Contract wijziging

Code	VTW-0017
Code OG	
Titel	Extra werkzaamheden als gevolg van ontwerpaanpassing railbakken door GVB
Status	In behandeling
Datum opgesteld	26 jan 2023

Bijlage 1 bij VTW-0017 Extra werkzaamheden als gevolg van ontwerpaanpassing railbakken door GVB

Onderwerp
Toelichting afstemming ontwerp GVB-ON rail

Liplassen

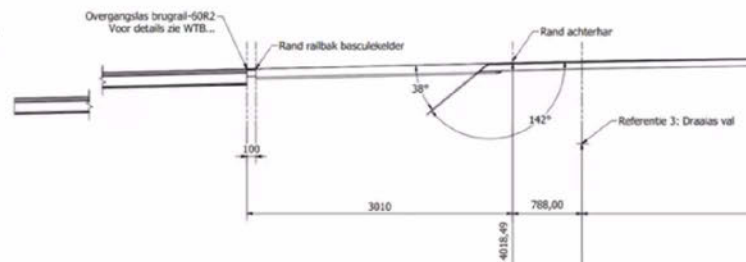
Ref. nr.	Onderwerp	Vraag	Antwoord	Antwoord gepubliceerd in nota nr.
209	VSE-SES1404: liplassen	In de vraagspecificatie eis SES-1404 wordt in de toelichting aangegeven dat de specifieke informatie m.b.t. een vloeiende overgang t.p.v. de liplassen in het spoor wordt aangeleverd in de Nvl. Kan OG aangeven wanneer we dit mogen ontvangen?	Helaas is gebleken dat deze tekeningen van het GVB niet tijdens de Nvl gereed zijn en zullen na gunning verstrekt worden.	Nvl #5

- Overgangslas is Liplas?

Antwoord GVB: Liplas is eigenlijk geen goede benaming, het is eigenlijk een brugrailovergang. Dit is een verbindingslas tussen twee rails. De liplasse is de schuine doorsnijding overgang val landhoofd en val kelderdek. Dit wordt door GVB een brugrail overgang genoemd.

DETAIL D: TRAMBAK
SCHAAL 1 : 20

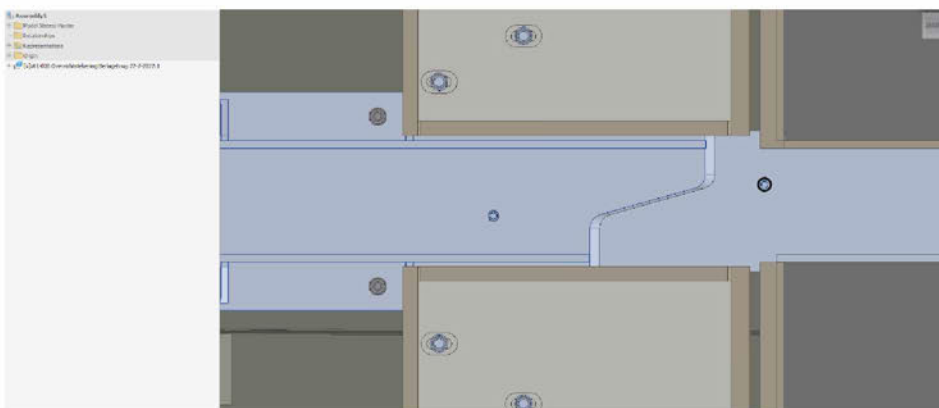
5. Hoe zijn de bakken op de val van de brug ontworpen?
 - a. Volgens tekening GVB 21001T60. Afmetingen 220 breed 95 hoog kloppen. 5.1.2.e controleert of deze goed in het nieuwe model staan.

Bespreking doorzetten van railbakken

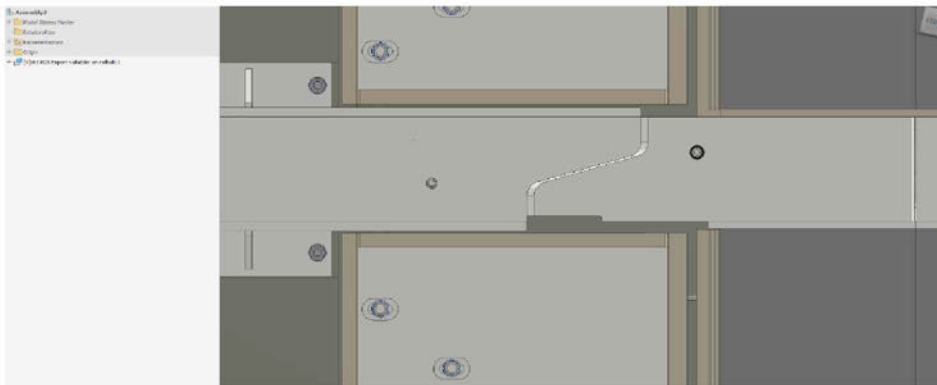
Het doorzetten van de railbakken om te steunen op de oplegpijler is wenselijk puur vanuit het spoor gezien, maar is vanuit civiel aspect gezien zeer onwenselijk. Dit omdat de brug dan statisch onbepaald zou zijn en aanzienlijk risico geeft op klapperen.

Ook geeft dit risico dat er bij zwaar verkeer krachten worden doorgegeven door de railbakken, wat uiteraard zeer onwenselijk is.

Bovendien is dit project al dusdanig ver gevorderd dat het brug ontwerp hierop aanpassen niet haalbaar is.

-GVB past het spoorontwerp aan op het brugontwerp dat al gemaakt is en deelt dit ontwerp met Rusthoven. Die zal het ontwerp juist opnemen in het model van de brug. (Mits Asset Management GVB hiermee instemt.)
-De railbakken worden dus **niet** verlengd om op de oplegpijler te steunen, maar steunen op de daarvoor al ontworpen consoles. (Mits Asset Management GVB hiermee instemt)

Voegbreedte lipas aan de oplegzijde

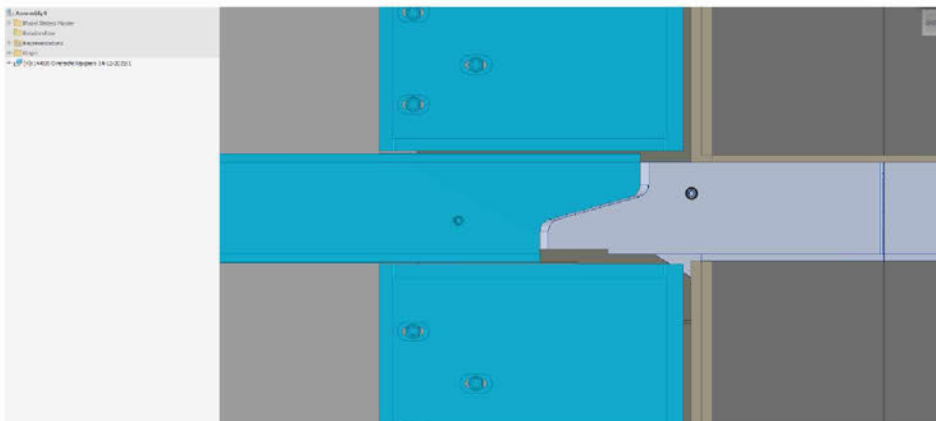
GVB meet in beide modellen een voegbreedte bij de oplegzijde van 19mm. SES-1337 stelt dat bij 10°C er een minimale afstand van 30 mm en maximaal +5 mm mag zijn. **5.1.2,e** zoekt uit of dit in het model van Mobilis / Rusthoven ook het geval is en hoe dit al dan niet doorwerkt in de ingediende DO / UO stukken. **Actie 5.1.2,e voor 30-11**

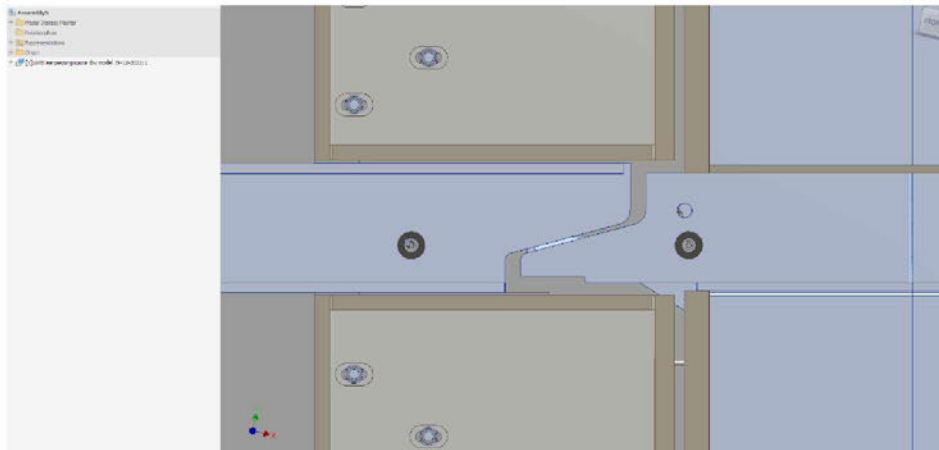
Het klopt dat dezelfde bakken als op de Bullenbakbrug minus het lipje toegepast moeten worden en dit gaat ook goed. Echter gaat het hier niet om. Het gaat om de uiteindes van de railbakken bij de overgangen van het vaste gedeelte van de brug naar het val. Bij deze overgangen worden vingers aangebracht aan het spoor om de overgang van de tram zo soepel mogelijk te maken. Deze vingers komen ook aan de railbakken om het spoor zo goed mogelijk te ondersteunen. De vingers van de railbakken komen echter niet goed overeen met het spoorontwerp. Hierdoor krijg je de situatie dat er per overgang aan de ene zijde een spoorvinger zit die niet volledig ondersteund wordt (terwijl dit wel een eis is van GVB) en aan de andere zijde een vinger aan de spoorbak zit die langer is dan de rails die hij moet ondersteunen. Wanneer de brug open gaat levert dit het probleem om dat de railbakken en het spoor elkaar gaan raken;

- Wanneer een vinger van een railbak op het val onder de railvinger van de oplegpijler zit kan deze niet omhoog.
- Wanneer een vinger van een spoor op het val boven een vinger van de railbak op het kelderdek zit kan deze niet omlaag draaien.

De railbakken zouden ontworpen worden a.d.h.v. het spoorontwerp van GVB (VO 3). Deze is al gedeeld in oktober 2020. Echter is dit model niet gebruikt en heeft Rusthoven waarschijnlijk zelf een aanname gedaan hoe de railvingers eruit zouden komen te zien.

GVB Deelt het definitief ontwerp van de rail. In het model van GVB is het gewenste detail opgenomen:
